Mission régionale d'autorité environnementale  
ÎLE-DE-FRANCE

**Avis délibéré  
sur le projet de rénovation/extension des studios de Bry  
et de programme mixte  
à Bry-sur-Marne et Villiers-sur-Marne (94)**

N° APJIF-2024-013  
du 10/04/2024

Figure 7: - à gauche : carte Bruitparif du dossier (2017)  
- à droite, dernière carte disponible sur le site de Bruitparif 2022 (avec contour blanc approximatif MRAe)

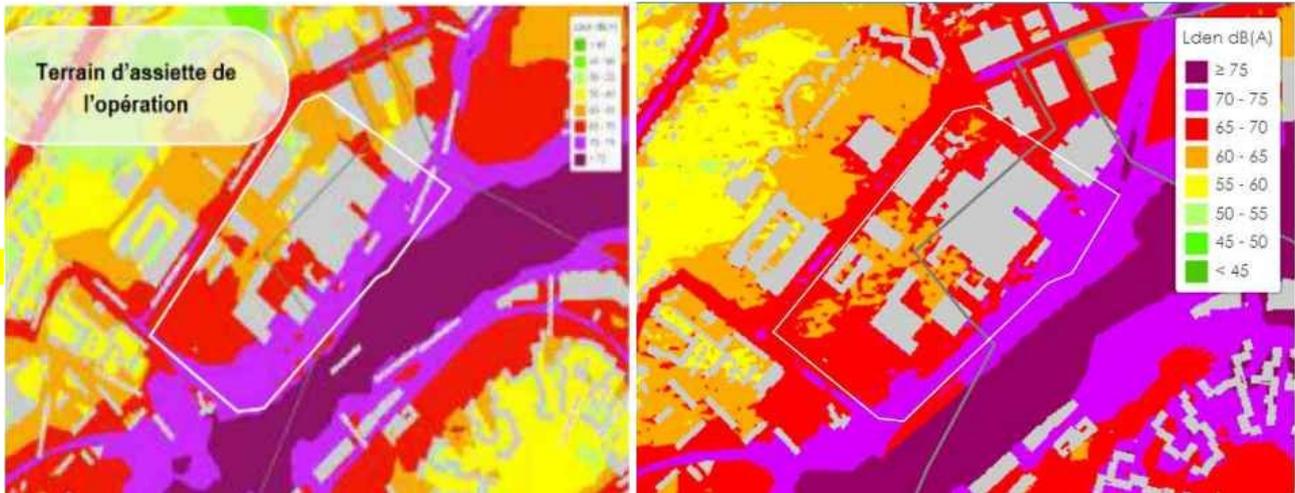
Une carte Bruitparif des niveaux sonores moyens  $L_{den}^7$  datant de 2017<sup>8</sup> est présentée dans l'étude d'impact (p. 212). L'Autorité environnementale constate qu'une carte plus récente<sup>9</sup> montre des résultats différents, notamment des niveaux sonores plus importants dans la partie nord, de l'ordre de 65-70 dB(A) (cf. figure 5).

**(8) L'Autorité environnementale recommande de réaliser de nouvelles mesures acoustiques sur site permettant une meilleure représentativité, notamment au regard des conditions météorologiques et du nombre de points instrumentés.**

Figure 13 : Desserte en transports en commun prévue sur site à horizon 2025  
Source : étude d'impact, p. 185

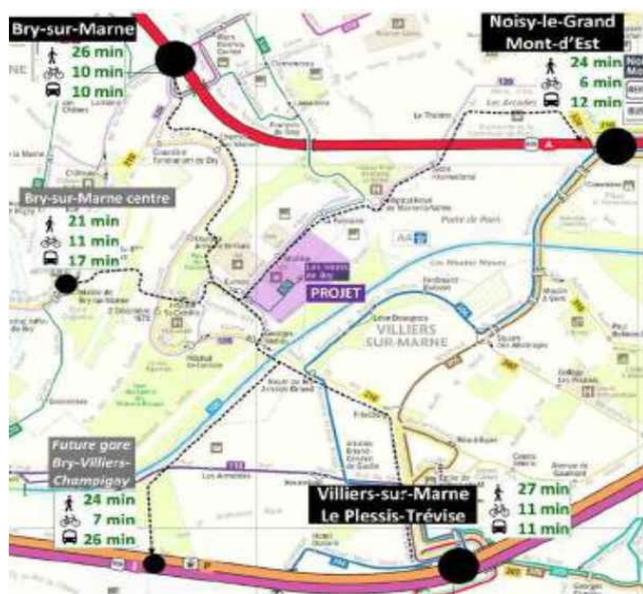
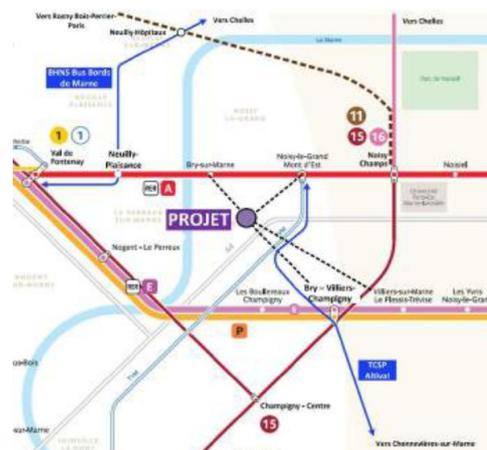
Néanmoins, l'étude de trafic ne prend pas pleinement en compte ce projet de transport en commun en site propre : le dossier indique qu'« une mise à jour de l'étude de trafic liée au projet Altival a été récemment commandée à un bureau d'études par le Conseil départemental du Val-de-Marne (CD 94) et sera disponible d'ici quelques mois » (p. 6 de l'étude de trafic). L'Autorité environnementale considère de ce fait que les impacts du projet sur les déplacements à terme sont insuffisamment évalués. Afin d'éviter de favoriser les déplacements automobiles, elle estime nécessaire de conditionner la réalisation prévue de 123 places supplémentaires de stationnement pour automobiles<sup>13</sup> à la possibilité de reconversion d'une grande part des places vers un autre usage et à une réflexion sur la mutualisation des places entre habitat et activités.

- mettre à jour l'étude de trafic en prenant en compte le report modal vers les transports en commun desservant à terme le site (Altival et Grand Paris Express) ;
- conditionner la réalisation prévue de 123 places supplémentaires de stationnement automobiles à la possibilité de reconversion d'une grande part des places vers un autre usage et à une réflexion sur la mutualisation des places entre habitat et activités, afin d'éviter de favoriser l'usage de ce mode de déplacement.

Figure 14 : Scénario d'alimentation retenu par le Sipperec en cours d'étude de faisabilité selon le dossier, source : étude d'impact, p. 918

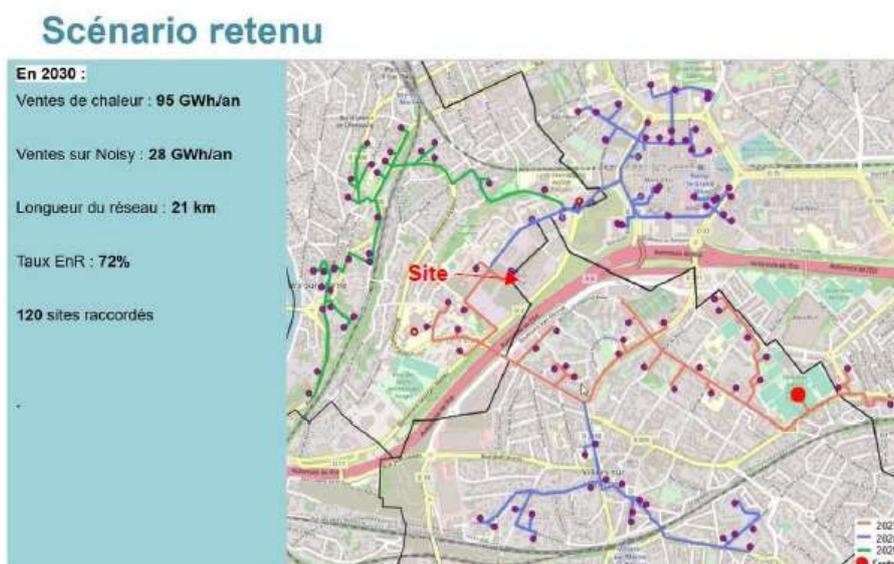
L'Autorité environnementale souligne avec intérêt le choix d'envisager l'utilisation de la chaleur fatale du data center dans le mix du réseau de chaleur urbain, tout en relevant que ce choix reste hypothétique. En effet, la conclusion de l'étude indique qu'à défaut de raccordement du data center au réseau de chaleur, la « chaleur

fatale pourra permettre d'assurer le chauffage et la production d'eau chaude de l'opération d'aménagement » (p. 923). Par ailleurs, la chaleur fatale susceptible d'être produite par le datacenter est très importante, tout comme le sera le besoin énergétique pour son alimentation électrique (estimé à 23 172 MW/an, soit 91 % du besoin de l'opération d'aménagement dans son ensemble). L'appoint au réseau de chaleur en cours de développement par le Sipperec sera marginal. Il conviendra donc de mieux étudier les conséquences de l'implantation du data center. En effet, à défaut d'être utilisée<sup>14</sup>, sa chaleur fatale viendra renforcer l'effet de chaleur urbain que générera le secteur du projet.

Des engagements plus fermes sur les questions énergétiques à l'échelle du projet auraient dû être fournis. De plus, les gains associés en termes de bilan énergétique et carbone ne sont pas fournis.

- fournir l'étude de l'approvisionnement énergétique du projet par le réseau de chaleur urbain prévu ;
- confirmer les choix retenus (puits géothermique, chaleur fatale ou solution combinée) et indiquer les gains énergétique et carbone associés ;
- préciser l'importance de la chaleur fatale susceptible d'être produite par le data center, la part réutilisée dans le réseau de chaleur et le devenir de la chaleur résiduelle, ainsi que les modalités opérationnelles du raccordement envisagé.

Figure 15: Plan des démolitions ne prenant pas en compte les bâtiments situés au nord (pointillé orange MRAe)

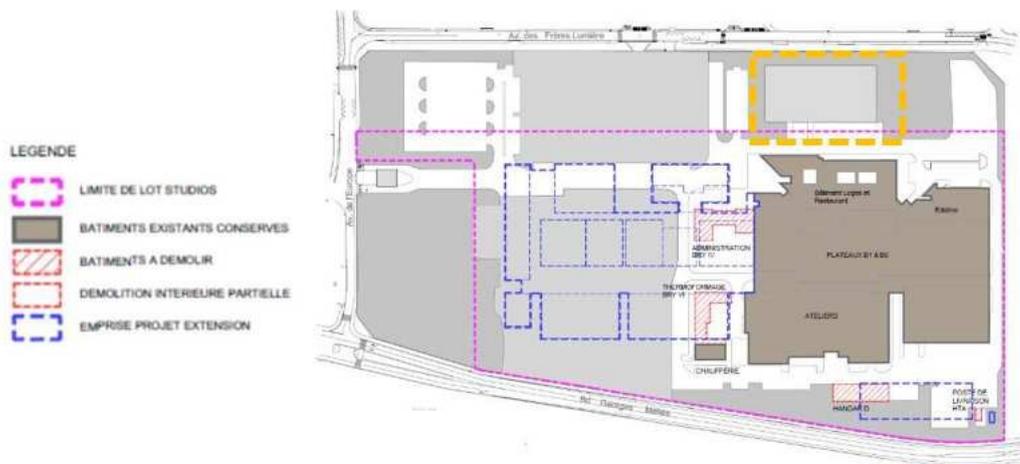
Par ailleurs, le projet prévoit selon le dossier la démolition de trois bâtiments : un immeuble tertiaire de cinq étages<sup>15</sup>, un hangar et un poste de livraison<sup>16</sup>. Le gisement de réutilisation des ressources générées par ces démolitions a été évalué à 3 420 m<sup>3</sup> de béton concassé, intégralement réutilisé pour la réalisation des chaussées en enrobé. En revanche, les possibilités de réutilisation des autres matériaux n'ont pas été estimées. En outre, au vu du plan masse du projet (plan A1 annexé au PC, cf. figure 14), les bâtiments actuels situés au nord-est du site n'ont pas été pris en compte dans la description des démolitions et de l'estimation des possibilités de réutilisation des matériaux.

L'Autorité environnementale relève enfin l'absence dans le dossier, d'études détaillées sur le potentiel de transformation des bâtiments existants ».

- fournir une présentation et une évaluation complète des démolitions intégrant les bâtiments situés au nord-est ;
- reconsidérer la nécessité des démolitions prévues, après avoir étudié de manière approfondie leur potentiel de transformation ;
- présenter des possibilités de réutilisation de l'ensemble des matériaux issus de ces éventuelles démolitions.

Figure 16: Résultats du diagnostic écologique, source : étude d'impact p. 26-27

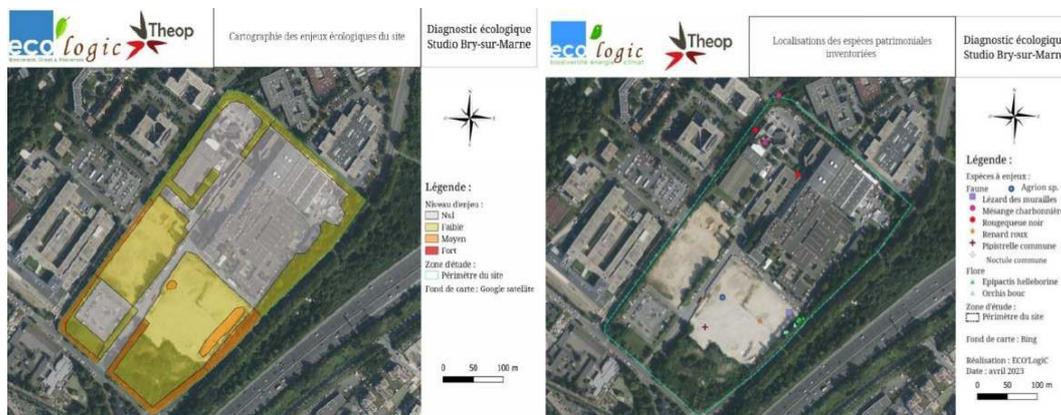
En revanche, il n'évalue pas les incidences précises de la destruction complète des milieux (défrichement) de la butte

verte située au sud-est pour la construction du data-center, alors que selon le diagnostic écologique, elle abrite une espèce protégée, le Chardonneret élégant<sup>17</sup>.

Les boisements de la butte n'apparaissent d'ailleurs aucunement sur le plan de conservation/abattage des arbres présenté p. 451. L'impact du projet sur les habitats naturels est considéré comme faible et le dossier estime qu'aucune mesure ERC n'est, à ce titre, nécessaire p. 56, ce que l'Autorité environnementale estime devoir être réexaminé.

- reconsidérer le défrichement de la butte verte située à sud-est du site, compte-tenu de la présence du Chardonneret élégant et de l'importance écologique du boisement existant ;
- à défaut, prévoir des mesures d'évitement et de réduction significative des impacts du projet sur ces boisements et le Chardonneret élégant et, en cas d'impossibilité dûment justifiée de telles mesures, définir des mesures de compensation adaptées dans le cadre d'une demande de dérogation à l'interdiction de destruction ou de dégradation des espèces protégées ou de leurs habitats.
